# Feedback BASF study report for consultation “Voltage service and reactive power control”

De commentaren van BASF die hierna volgen, liggen in lijn met de eerder gegeven feedback/commentaren tijdens verscheidene workshops omtrent dit topic waaraan BASF heeft deelgenomen. Echter vinden wij dat deze feedback tot op heden onvoldoende geïntegreerd is in het nieuwe voorstel. Wij vrezen dat in het nieuwe voorstel de fysica en het oorspronkelijke doel van deze dienst soms uit het oog worden verloren.

### 2. Huidige toegangspuntband

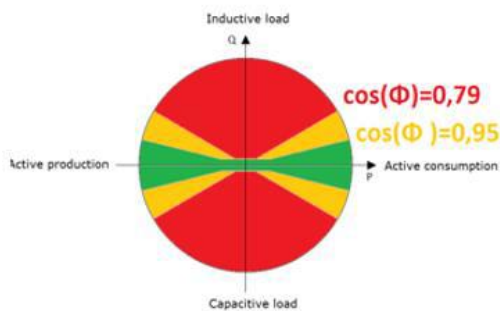
BASF gaat niet akkoord met de voorgestelde nieuwe toegangspuntband voor het MVA<sub>r</sub> tarief (sectie 4.8.2) en blijft bij haar standpunt dat er een strikte scheiding nodig is tussen de VSP en het toegangspunt. Het nieuwe ontwerp is volgens ons niet voldoende uitgedacht, biedt geen oplossing voor de reeds eerder aangehaalde issues (in het bijzonder de noodzakelijke strikte scheiding tussen VSP en het toegangspunt) en leidt bovendien onmiddellijk tot nieuwe problemen:

### 3. Nieuwe toegangspuntband

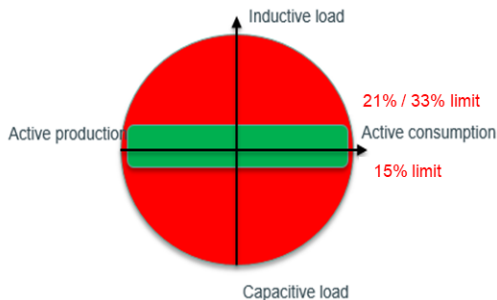
- De nieuwe toegangspuntband wordt toegepast op de maandpiek van de lopende maand. Aan het begin van de maand is de nieuwe toegangspuntband waarbinnen gebleven dient te worden dus nog niet gekend. Hoe moeten wij op basis van een ongekende nieuwe toegangspuntband ons net opereren en voorschriften opstellen voor de netgebruikers?
- Als de site voor een hele maand evenveel verbruikt als de STEG op onze site levert, zal de netto afname/injectiepiek voor die maand 0MW zijn. Wat leidt tot geen nieuwe toegangspuntband en dus geen (of een heel beperkte hoeveelheid) reactief vermogen dat afgenomen/geïnjecteerd mag worden in het Elia net zonder boete.

In deze situatie kan aan de STEG op onze site worden opgelegd om het reactief vermogen van de site te compenseren (= overbekrachtigd opereren). Maar de STEG zal daardoor in de praktijk niet kunnen deelnemen aan de VSP dienst. Het verlenen van de VSP-dienst levert immers slechts een beperkte vergoeding op die volstrekt niet in verhouding staat tot de boetes op het toegangspunt wanneer buiten de toegangspuntband getreden wordt. Economisch gezien zou het dus beter zijn om niet deel te nemen...

- Hoe wordt deze nieuwe toegangspuntband gekoppeld aan de VSP dienst? Niet, zoals onze wens is, of op basis van de VSP tolerantieband? BASF is in het verleden nooit akkoord gegaan met deze tolerantieband en zal dit in de toekomst ook nooit doen. Wij kunnen aan de hand van voorbeelden aantonen dat het gebruik van de tolerantieband niet geschikt is voor het beoogde doel.
- Hoe wordt “Zerotage communicatie” (sectie 4.3) opgenomen in dit nieuwe bandenconcept?
